ロボットコントローラ(CR800)の外観変更のお知らせ

2026年1月

MELFA ASSISTA/FR/CRシリーズ (コントローラ CR800)

変更後

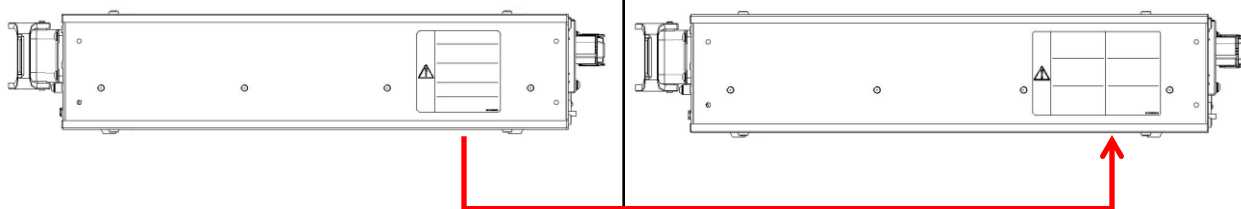
CR800の注意銘板にフランス語表記を追加します。
それに伴い各銘板の貼付け位置が下記のとおり変更となり、CR800の外観が変更となります。
